MĚSTSKÁ ČÁST PRAHA ČAKOVICE

Věc: Metropolitní plán - připomínky

Nový územní plán Prahy - Metropolitní plán - opakované připomínkování

Připomínky k návrhu Metropolitního plánu 2022

Připomínka 2907276 – Změna vedení VVN z nadzemního na podzemní

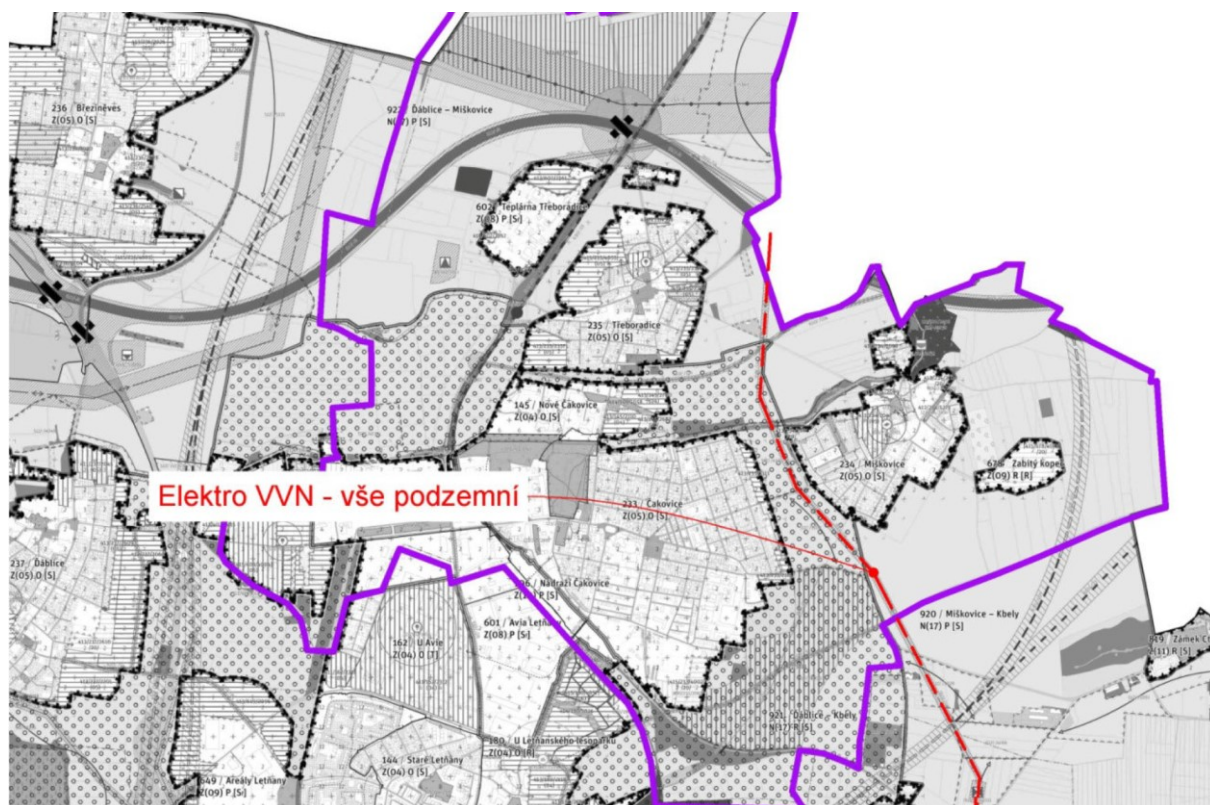
Připomínce nebylo vyhověno. Městská část s odůvodněním nesouhlasí a na zapracování trvá. Naše městská část není ani periferie ani volná krajina. Jedná se o plnohodnotnou součást Hlavního města Prahy. Umístěním nadzemního vedení by došlo k zásadnímu znehodnocení krajinného rázu a degradace vzácných rekreačních zelených ploch na energetické koridory. Takové estetické znečištění našeho životního prostředí nelze zdůvodnit pouhým navýšením nákladů vlastníka distribuční sítě. Umístění pod zem, nejen že není k životnímu prostředí nešetrné, ale je tomu právě naopak.

Přípomínka 2907278 – Odstranění plochy pro recyklaci odpadu

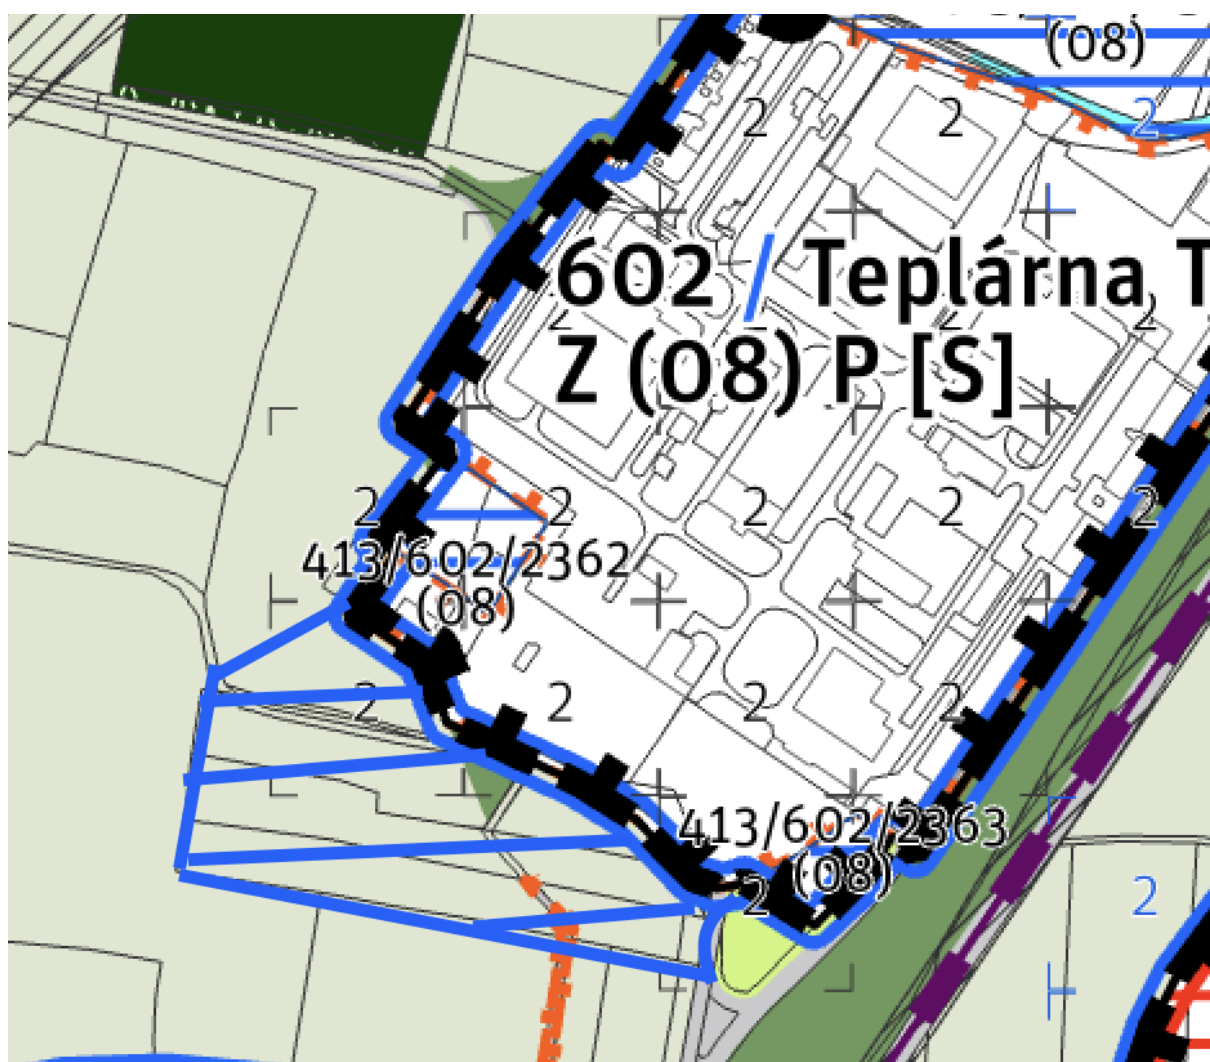
Za zapracování připomínky městská část děkuje. Městská část je správcem většiny pozemků a ráda by vytvořila v návaznosti prostory k ekonomické aktivitě, tak aby nedošlo k znehodnocení pozemků ve vlastnictví Hl. m. Prahy. Z těchto důvodů městská část žádá v lokalitě 602 Teplárna Třeboradice o vznik rozvojové plochy na jižní čisti teplárny, která bude sloužit jako rezerva k podnikání a k ekonomické aktivitě ve městě.

CA/2 - Změna trasování komunikace „Jižní obchvat Čakovic“

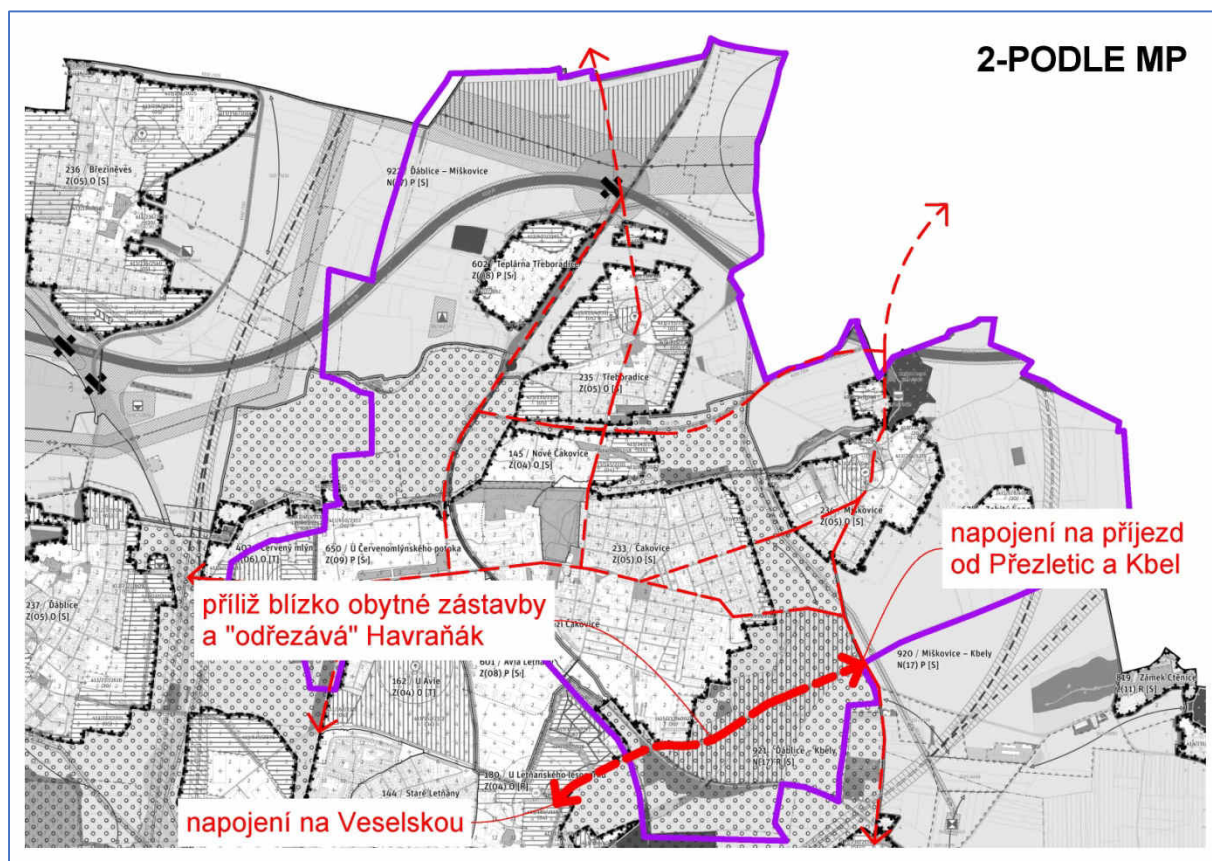
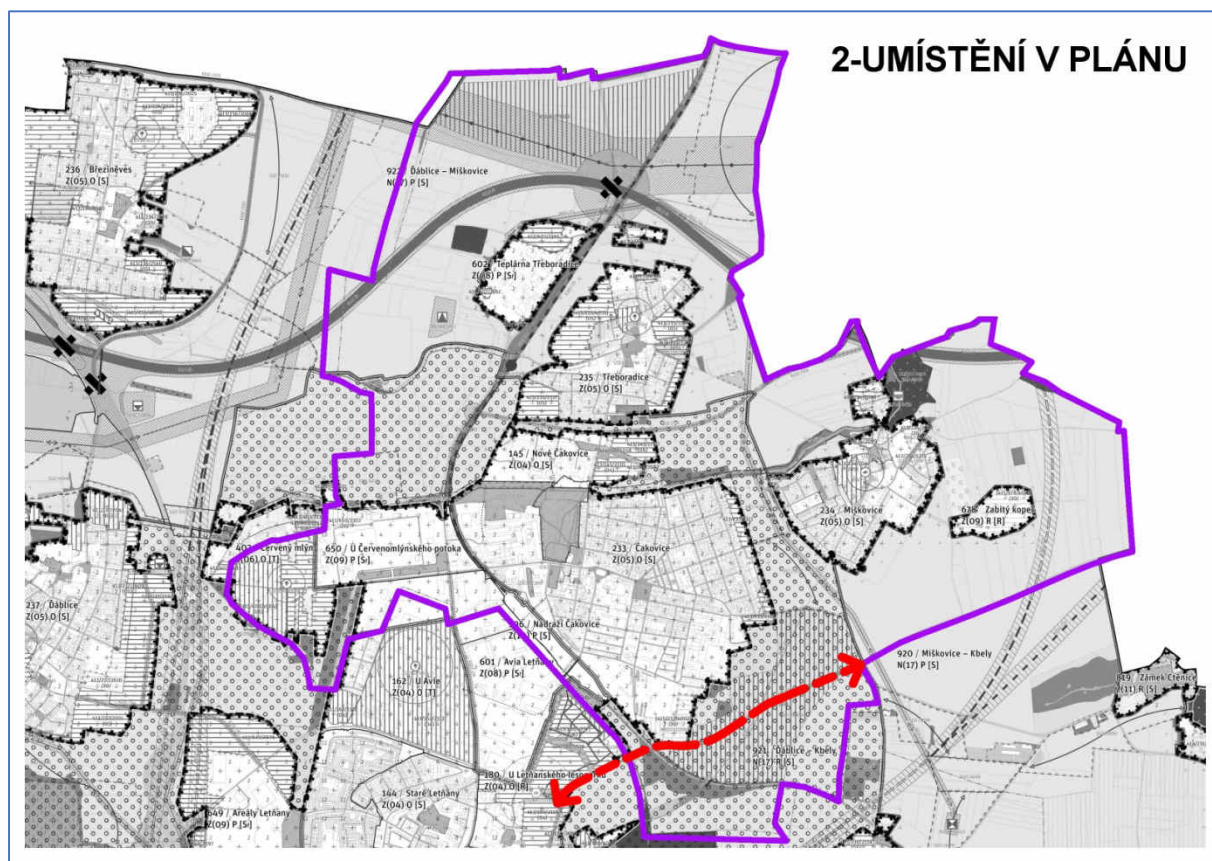
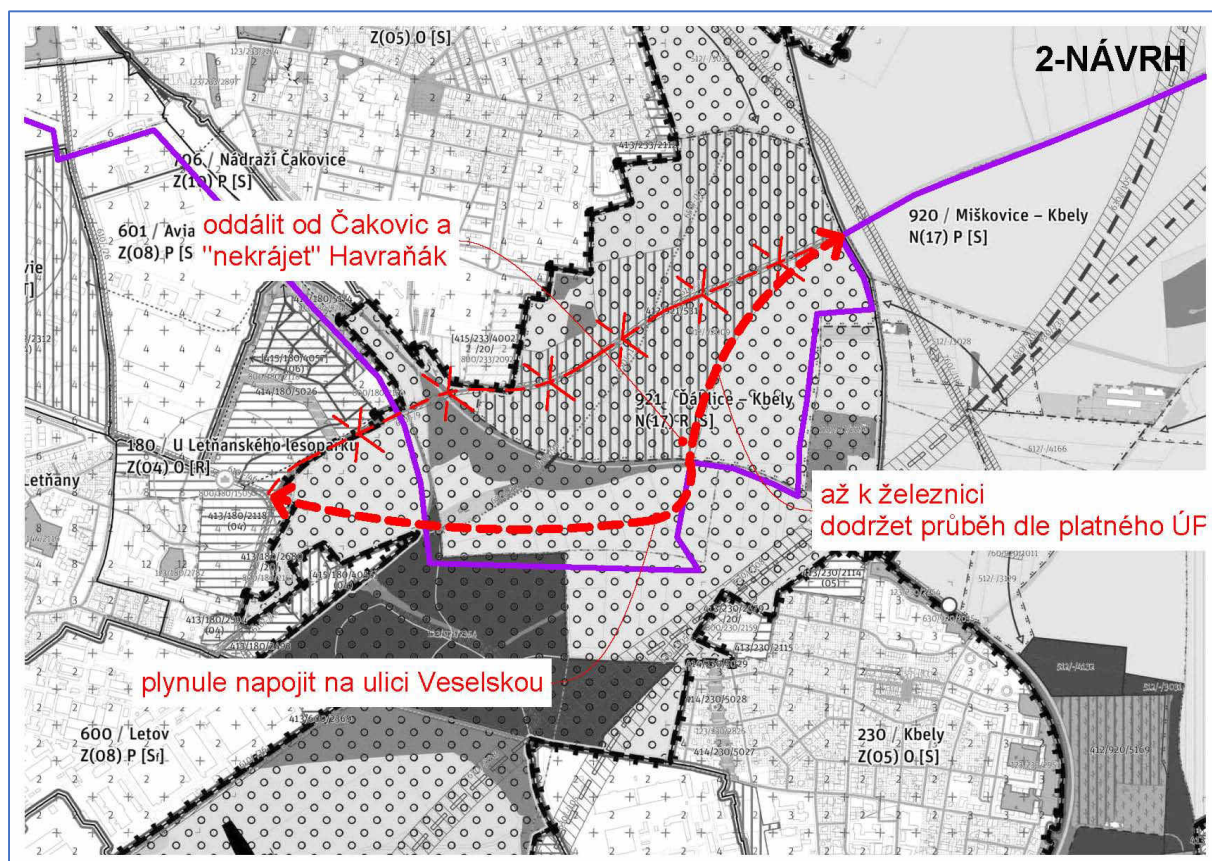
Číslo připomínky	CA/2
Název připomínky	Změna trasování komunikace „Jižní obchvat Čakovic“
Druh připomínky	Zásadní připomínka
Označení dotčené lokality	921 / Ďáblice - Kbely
Podstata připomínky	Požadavek na jiné trasování navrhované komunikace
Text a zdůvodnění připomínky	
Městská část Praha-Čakovice nesouhlasí s navrhovaným trasováním nové komunikace tzv. „Jižního obchvatu Čakovic“, která je navržena v současném návrhu Metropolitního plánu a to konkrétně v lokalitě 921 / Ďáblice - Kbely a požaduje její změnu dle návrhu městské části Praha-Čakovice. Tato nová obchvatová komunikace má napojit budoucí silniční okruh kolem Prahy (konkrétně sjezd ze stavby č. 520 na k.ú. Přezletice) s k.ú. Letňany. Trasa této komunikace podle platného územního plánu je v kolizi s rekreačním územím na k.ú. Letňany, a proto tvůrce územního plánu logicky hledal nové řešení. Navržené řešení trasy v návrhu Metropolitního plánu je však v přímé kolizi s projektem Krajiný park Havraňák a jeden z cílů tohoto projektu (vznik rekreační zóny na jihu Čakovic) zcela ohrožuje. Dalším důvodem požadavku městské části Praha-Čakovice na změnu trasování je snížení hlukové zátěže ve vazbě na přilehlé rezidenční oblasti na jihu Čakovic. Navržené trasování je vedeno volnou krajinou, kde je možné docílit koordinace s ostatními projekty. Trasa navržená městskou částí Praha-Čakovice je tak s ohledem na ostatní připravované projekty dosažitelnější z hlediska naplnění záměru zajistit skutečný rozvoj města dle Metropolitního plánu. Trasování, které navrhuje městská část Praha-Čakovice souvisí také úzce s námitkou podanou v rámci probíhající změny platného územního plánu Z-2809.

CA/3 - Severní obchvat Červeného mlýna

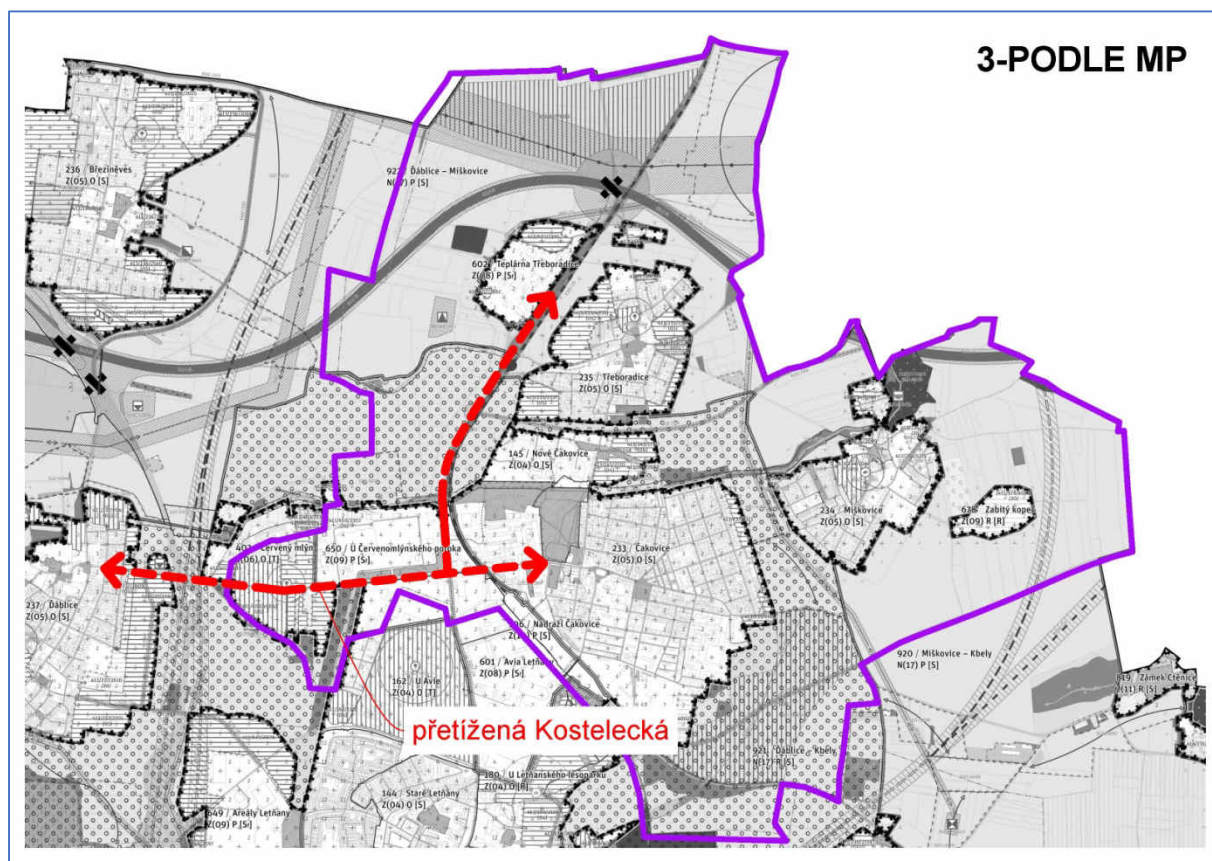
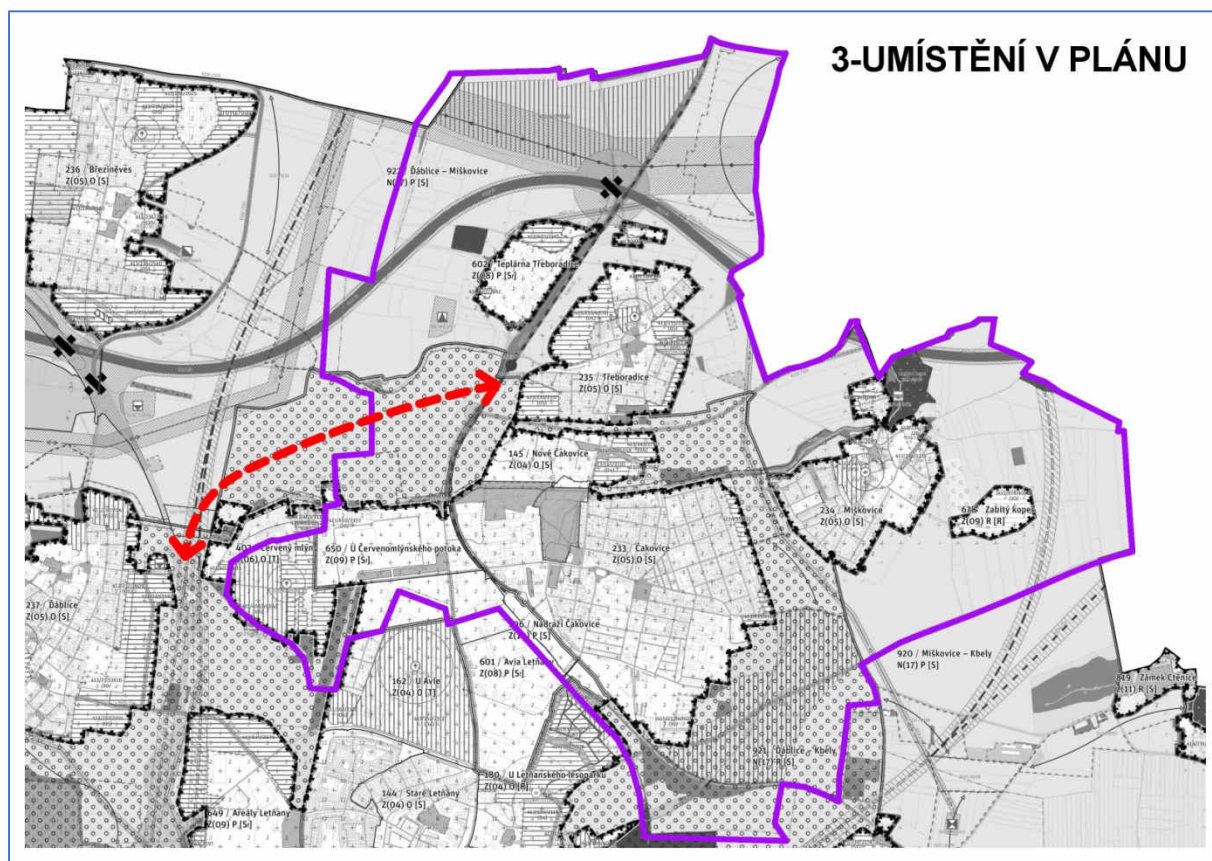
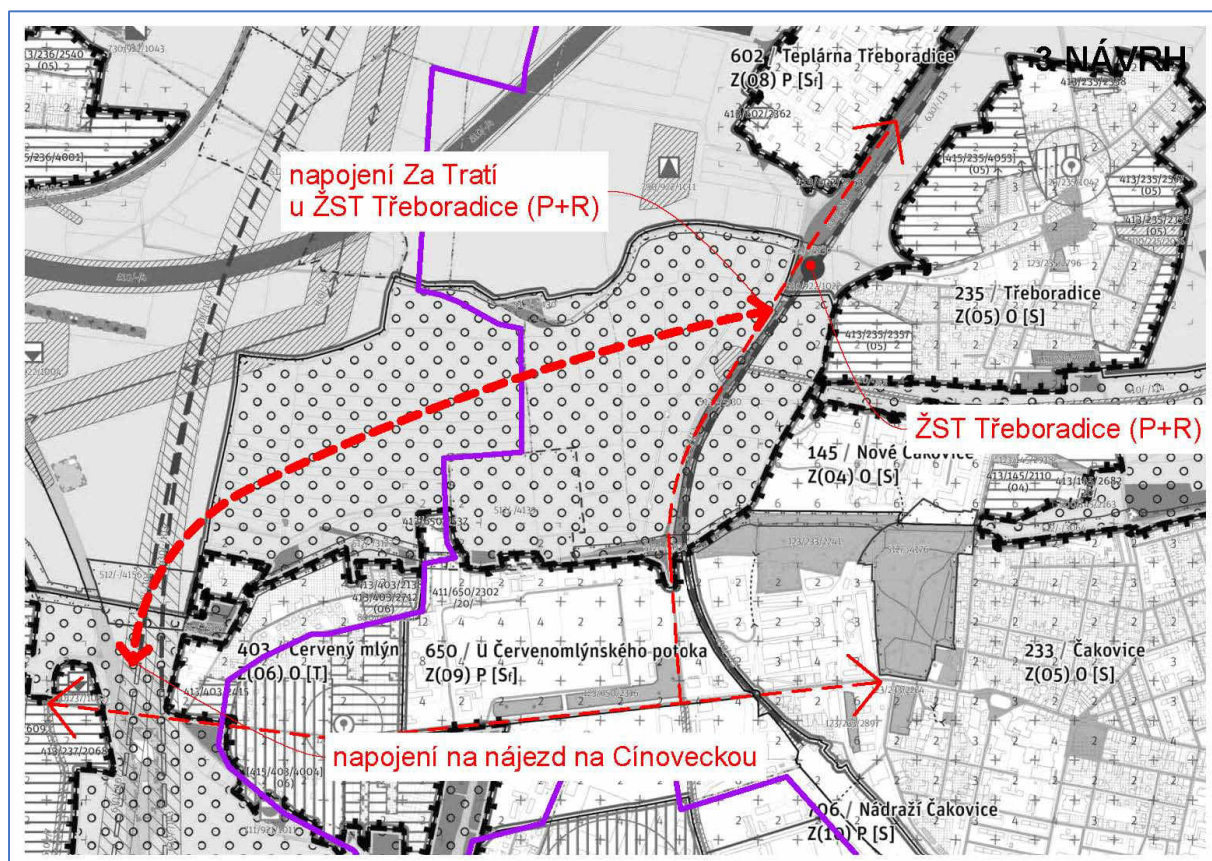
Číslo připomínky	CA/3
Název připomínky	Severní obchvat Červeného mlýna
Druh připomínky	Zásadní připomínka
Označení dotčené lokality	403/ Červený mlýn 650 / U Červenomlýnského potoka 921 / Ďáblice - Kbely
Podstata připomínky	Požadavek na vznik nové komunikace
Text a zdůvodnění připomínky	
Městská část Praha-Čakovice požaduje vytvořit plochy (liniové vedení) pro novou komunikaci, která povede v úseku od komunikace Za Tratí (k.ú. Třeboradice) ke komunikaci Kostelecká do místa sjezdu z komunikace Kostelecké na komunikaci Cínovecká směr Ústí nad Labem. Městská část Praha-Čakovice dále požaduje, aby tato komunikace byla zařazena do Metropolitního plánu jako veřejně prospěšná stavba. Navrhovaná trasa komunikace v úseku Za Tratí - Červený Mlýn - křížení Kostelecká-Cínovecká bude mít zásadní pozitivní význam pro dopravní situaci na komunikaci Kostelecká. Navrhovaná komunikace je vedena mimo rezidenční zóny při průjezdu ve směru do centra navazuje na stávající obchvatovou komunikaci Za Tratí, která odvádí dopravu z centra Třeboradic a z rezidenční části Čakovic. Navrhovaná komunikace dále pokračuje volnou krajinou severně od obchodního centra Čakovice a míjí rezidenční lokalitu Červeného mlýna. V záběru trasy při průjezdu ve směru do centra se přibližuje k rychlostní komunikaci Cínovecká a vede s ní paralelně ke křížení komunikací Kostelecká-Cínovecká.
